工程名稱	中正運動場開放場域改造工程
------	---------------

圖名	B區剖面圖(二)
----	----------

圖號編碼			
張號		圖號	A5-02

第二次變更設計

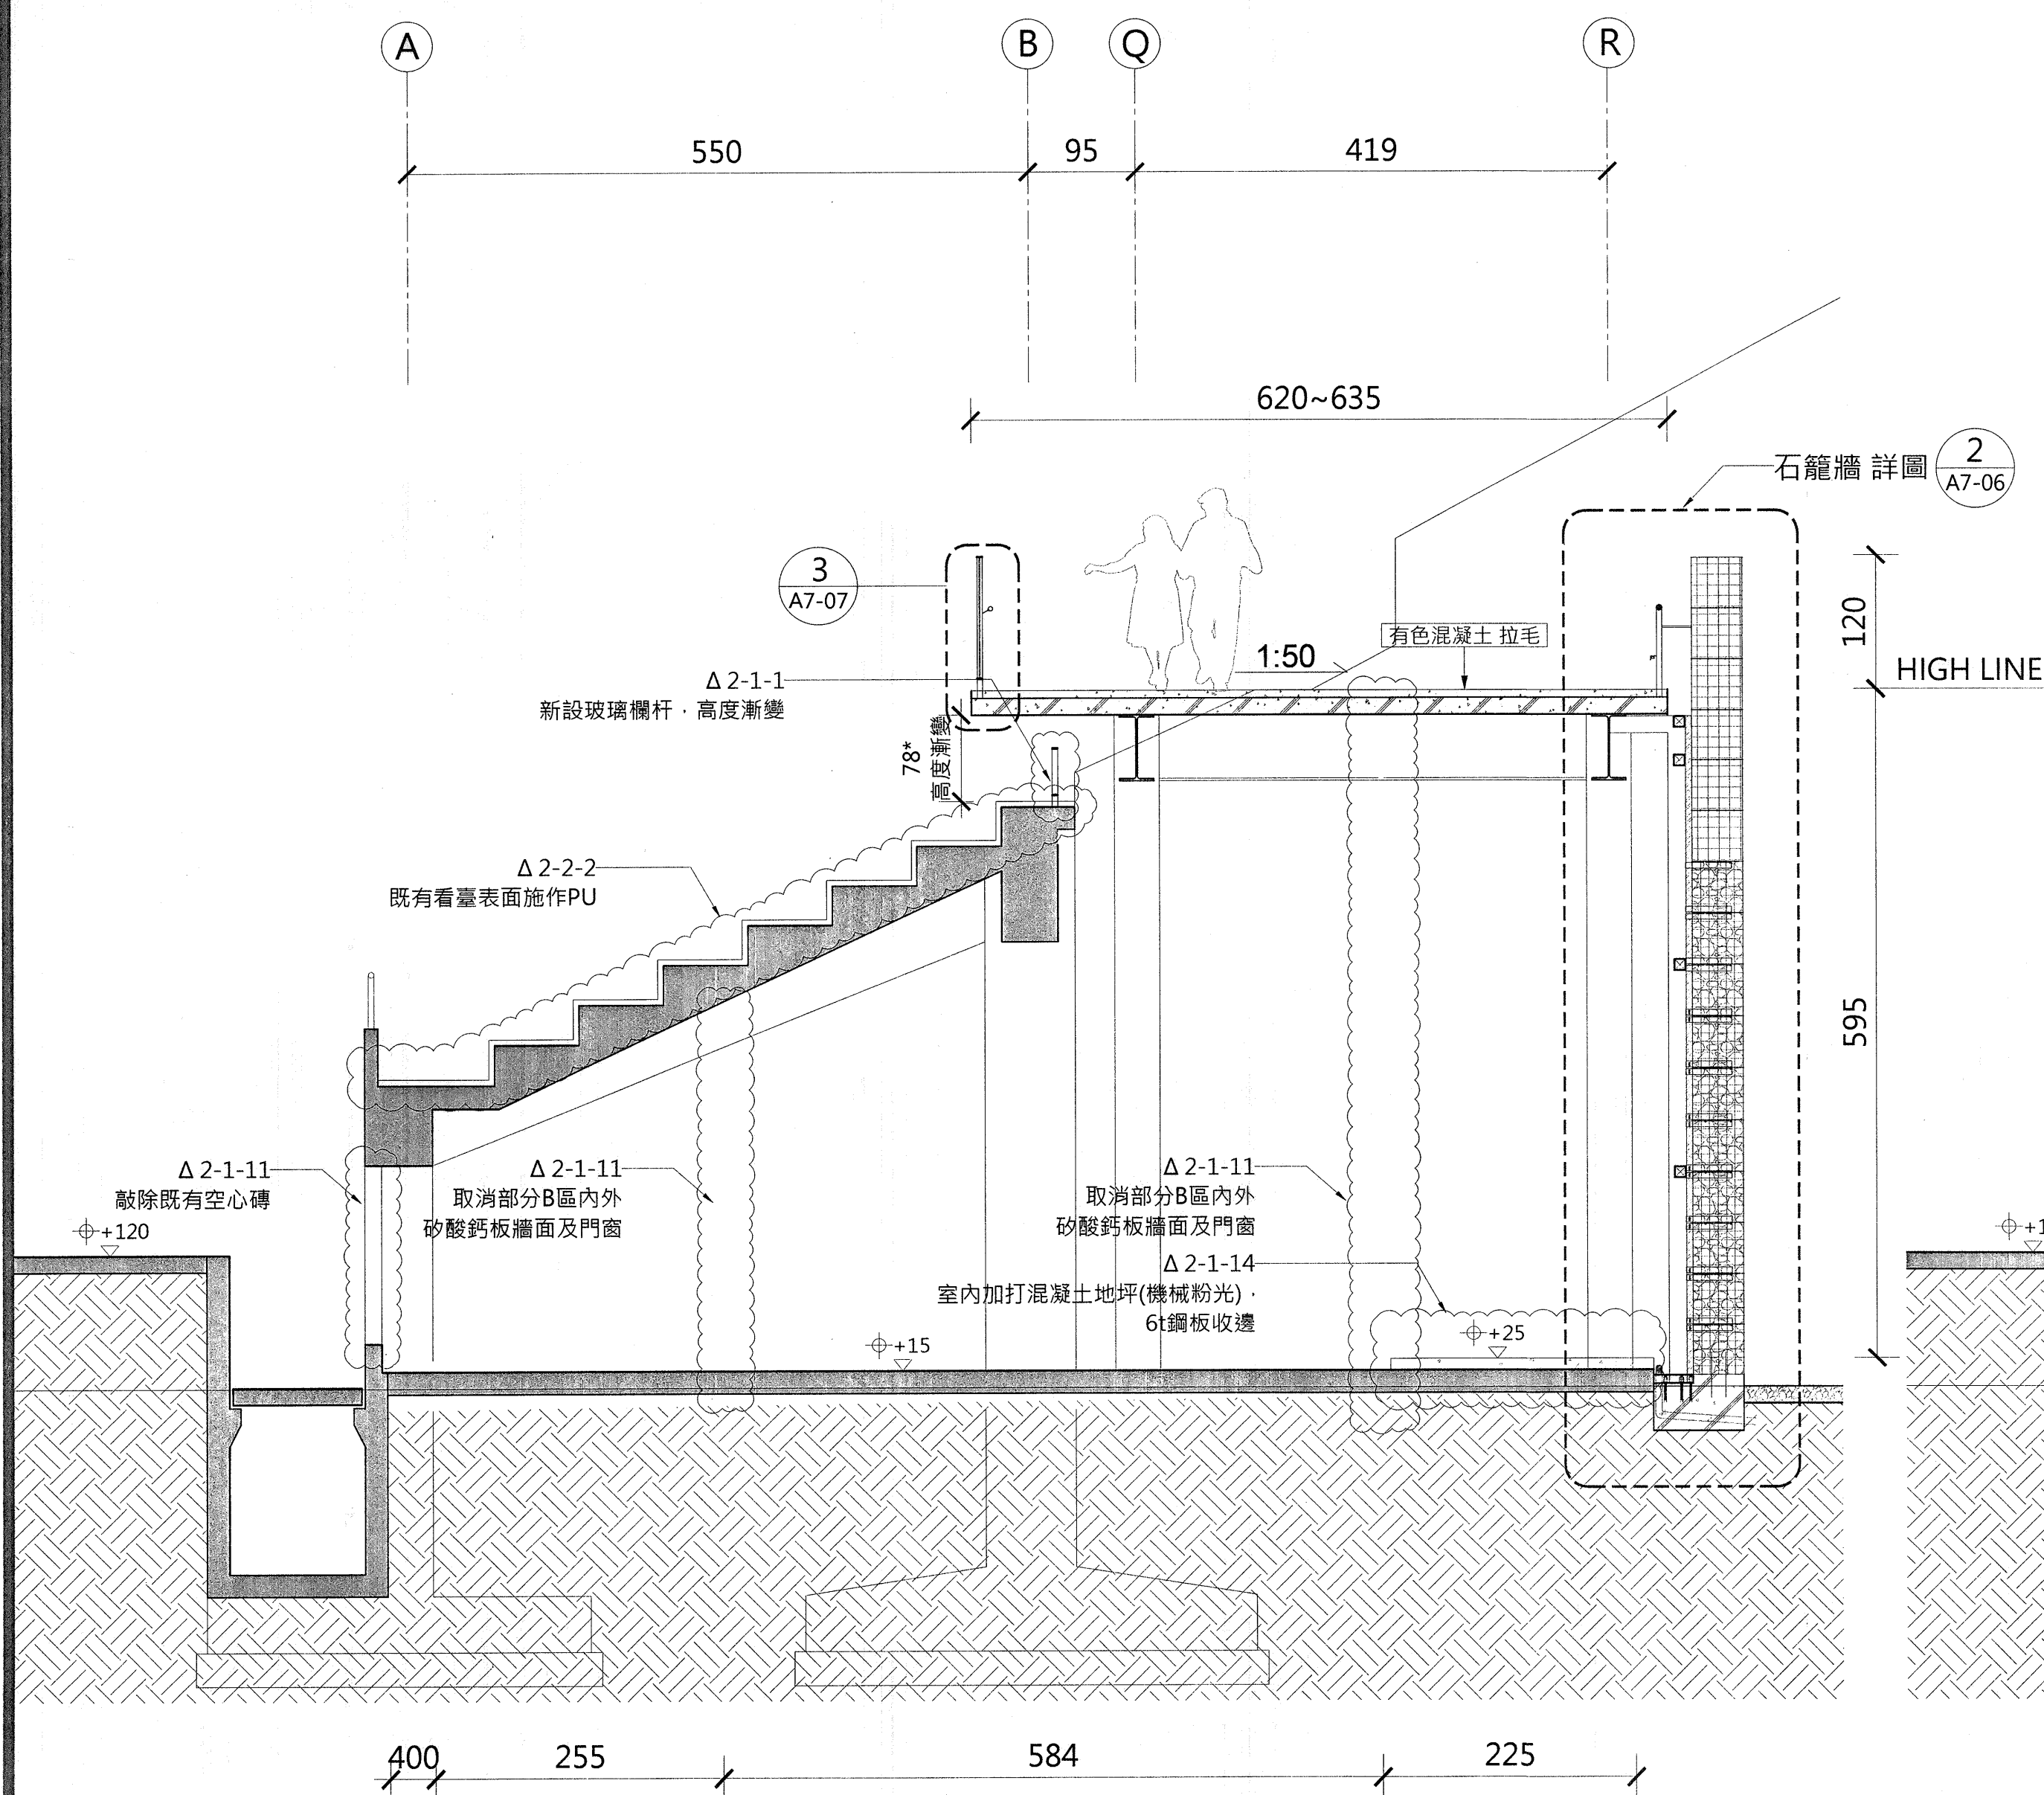
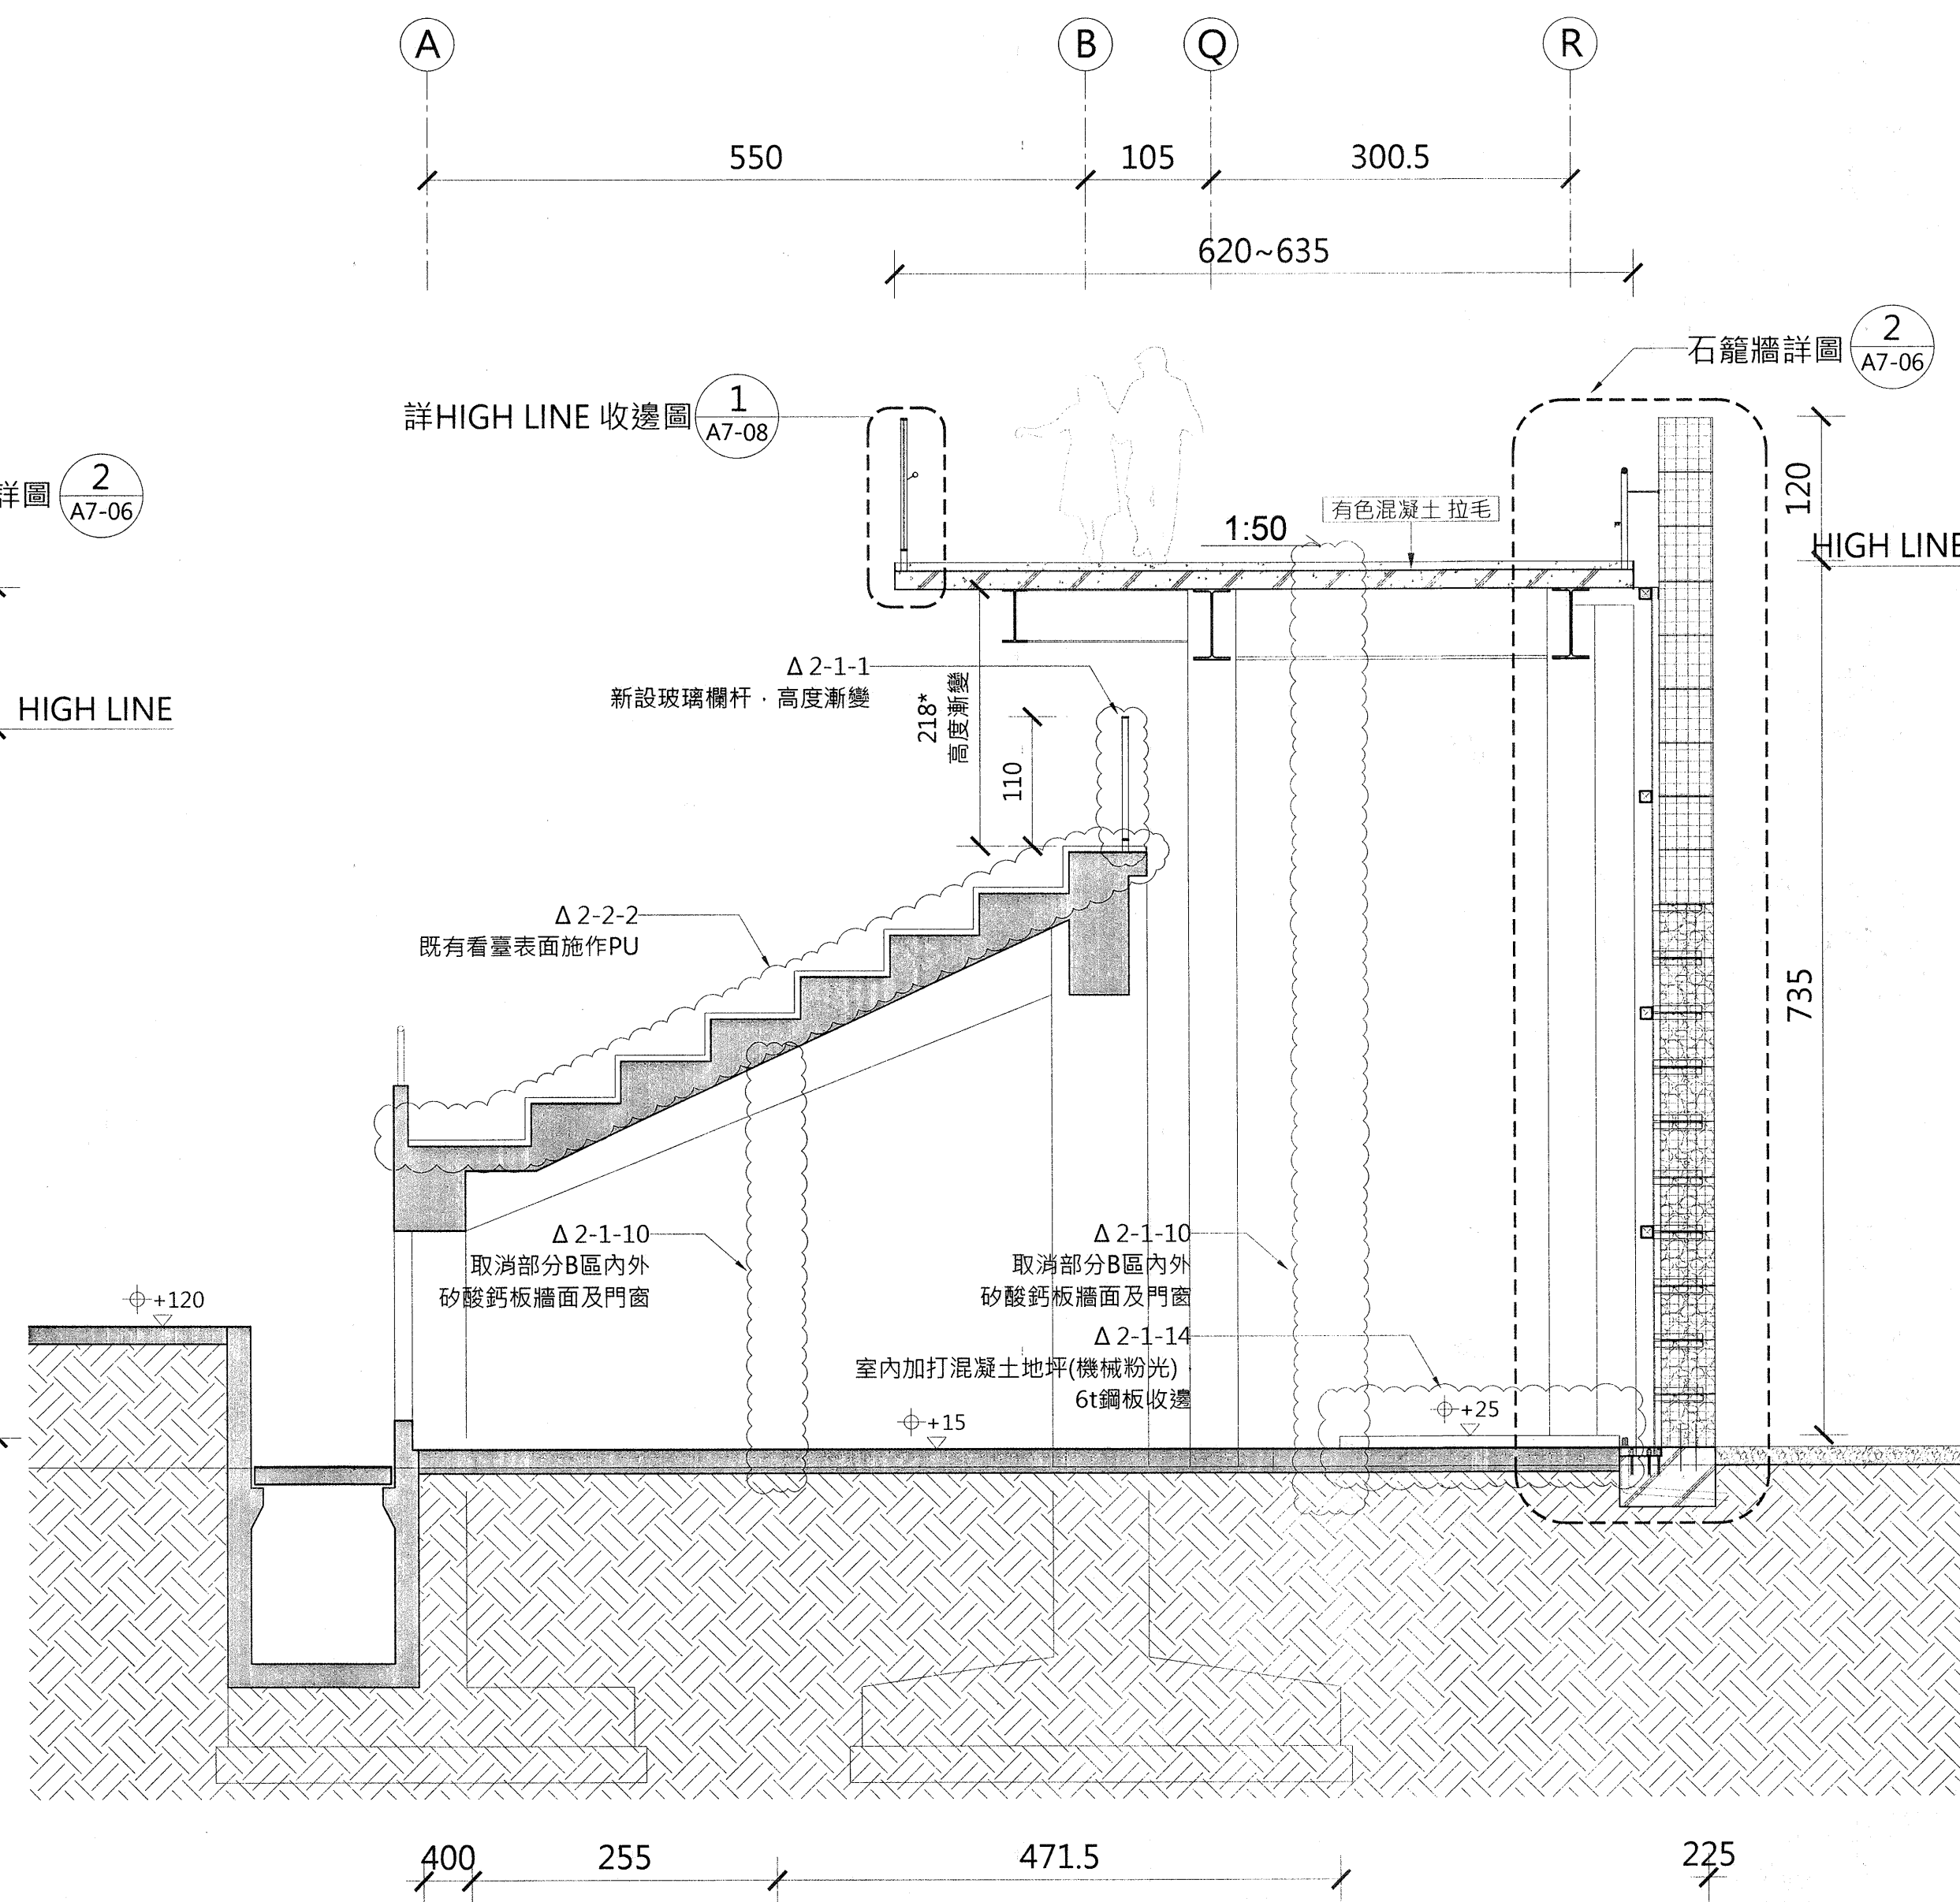
- △ 2-1-1 為增加商場空間，檢討內部空間使用門窗工程配合調整變更。
△ 2-1-11 為保留運發局未來空間使用彈性，取消內側廊道擴大室內空間面積，節省人力並縮短施工時間，配合增設窗扇。
△ 2-1-14 考量二次施工難度及使用者觀感，室內地坪加打混凝土地坪(機械粉光)。
△ 2-2-2 考量後續維護及油漆掉落，既有看台原油漆工項取消，改為PU地坪。
